Stellungnahme des ADFC Hamburg zur 1. Verschickung Schlüterstraße und Hartungstraße (Veloroute 3)

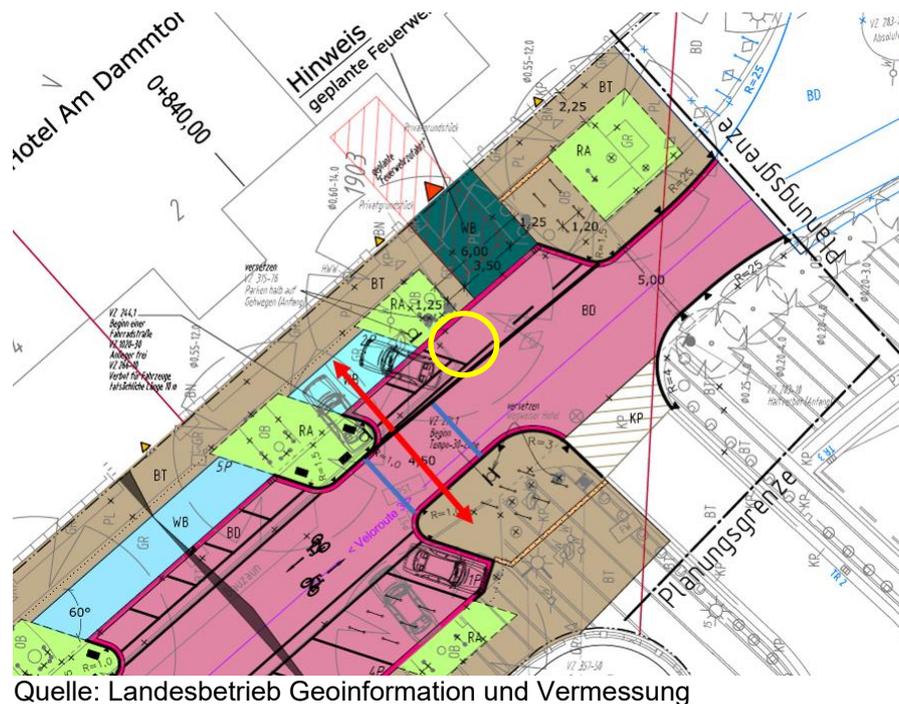
Auf Höhe der Schlüterstraße 2 (Hotel Am Dammtor) sollte der Beginn der Fahrradstraße durch eine Aufpflasterung baulich verdeutlicht werden. Dadurch soll die Aufmerksamkeit der Kfz-Fahrenden für die Besonderheiten einer Fahrradstraße gesteigert werden. Die Einhaltung des Geschwindigkeitsniveau einer Fahrradstraße wird durch die Aufpflasterung baulich unterstützt.

Die Aufpflasterung bietet außerdem die Gelegenheit eine Querungsmöglichkeit für Fußgänger einzurichten, die an dieser Stelle bisher fehlt (s. roter Pfeil in der Skizze). Zugleich sollte die Fläche vor dem Baum (gelber Kreis in der Skizze) gegen Falschparken baulich gesichert werden, so wie bei allen anderen Bäumen in der Planung auch vorgesehen. In Zusammenhang mit der Aufpflasterung könnte allerdings gleich der Bordstein auf gesamter Länge, wie in der Skizze mit der schwarzen Linie gezeigt, vorgezogen werden. So entstünde ausreichend Platz für die Querungsmöglichkeit und weitere Fahrradstellplätze (s. Punkt 2.7).
